Licenciamento da Operação de Loteamento "Valentim de Carvalho" em Paço de Arcos - junção de elementos

Licenciamento da Operação de Loteamento "Valentim de Carvalho" - junção de elementos

ANEXO À INFORMAÇÃO Nº 6076/2023-DPU

Assunto: Licenciamento de Operação de Loteamento - junção de elementos
Processo: R7318/2023 de 10.07, R4883/2023 de 09.05 e 4884/2023 de 09.05 ap.
P1/1960/1002
Antecedentes: R174/2023 e 675/2023 (Informação n.º 1485/2023-DPU)

Fig. 14 - Situação existente (Des. A04, R675/2023), Fig. 15 – Estrutura fundiária (in: MD, R4884/2023)

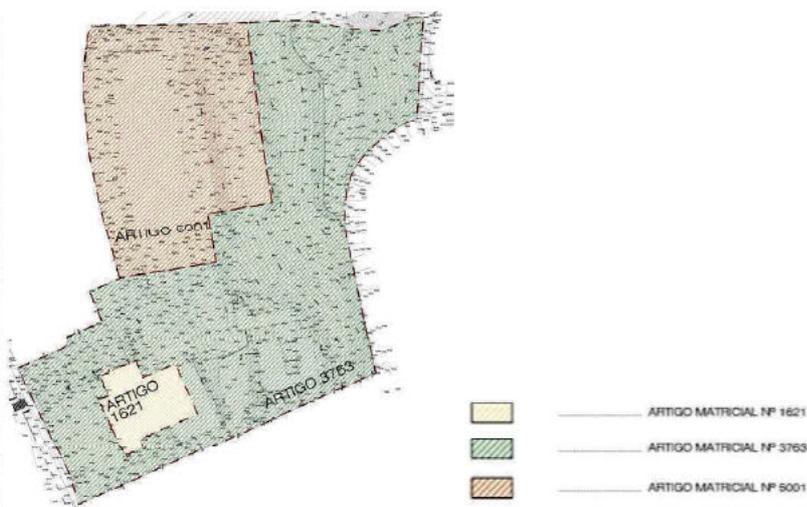
Com os elementos agora entregues, verifica-se:

- São apresentadas cópias de Mails dirigidos pela VC [REDACTED] à [REDACTED]. Apenas se regista validado o mail dirigido à [REDACTED], nos termos do n.º 5 do art. 113º do CPA (que apresenta recibo de leitura do destinatário).

Mantêm-se em falta os comprovativos de receção por parte da SS e AT, atento o disposto no n.º 5 do art. 113º do CPA, conforme:

Fig. 21 – Extrato da Planta de Percursos Acessíveis – Des. A10 (R675/2023) e Fig. 22 – Extrato da Estr. Ecológica Complementar (PDM)

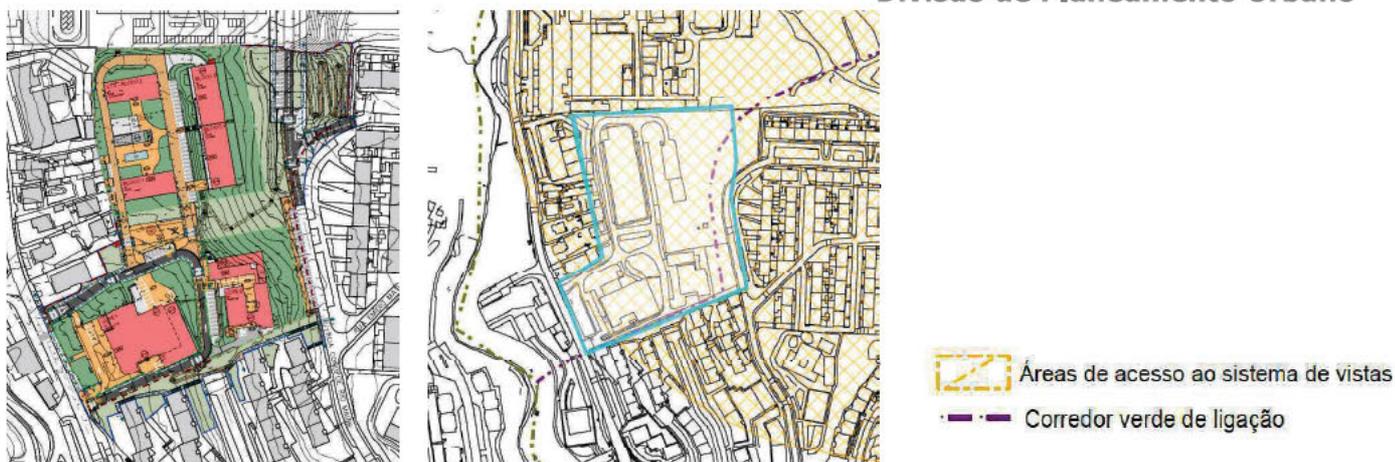
Conforme já registado na nossa anterior informação, a proposta prevê a realização do corredor verde de ligação definido no PDM, tendo-se registada a necessidade de demonstrar o cumprimento do n.º 8 do art. 20º do PDM, com a apresentação de cortes/perfis com mais detalhe.

Mais se transmitiu a necessidade de apresentação de um perfil paralelo ao Perfil CD para nascente, que passe nos Lotes 2 e 3, devendo ser indicadas as cotas de soleira do edifício de equipamento a manter no Lote 2, bem como assim a indicação da soleira do edifício existente no Lote 1.

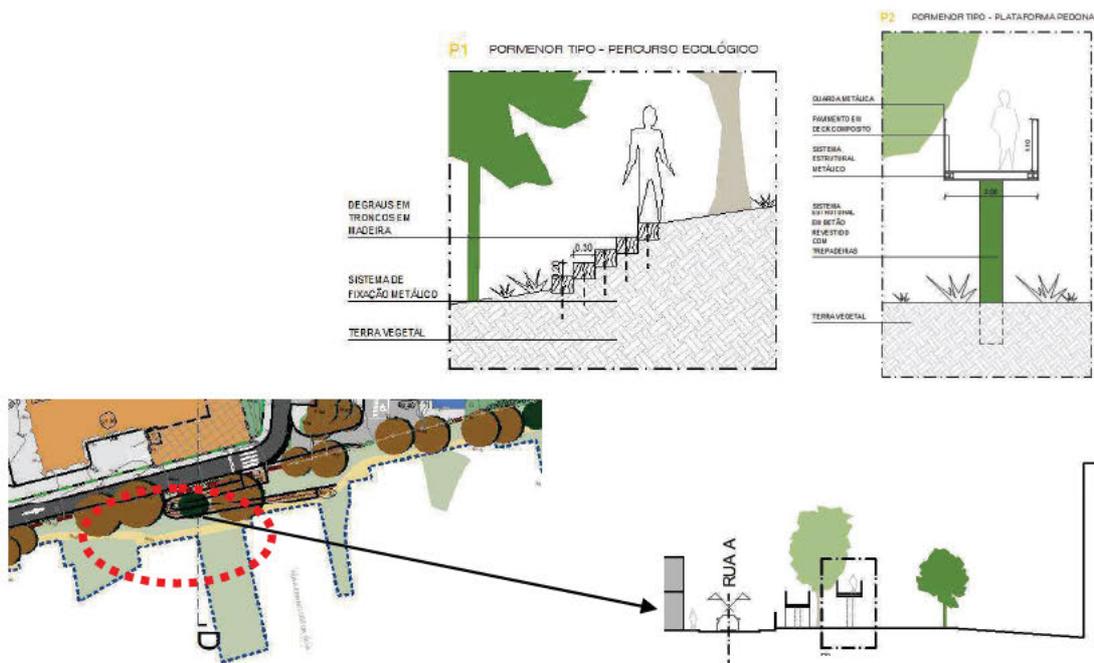
- Com vista a aferir o cumprimento do disposto no nº 8 do ARTº 20 do REG. do PDM, recomendou-se a apresentação de cortes/perfis com mais detalhe, que demonstrassem a viabilidade da acessibilidade pedonal nas ligações pedonais, em particular das condições de mobilidade no percurso que dá cumprimento ao corredor verde de ligação definido no PDM.
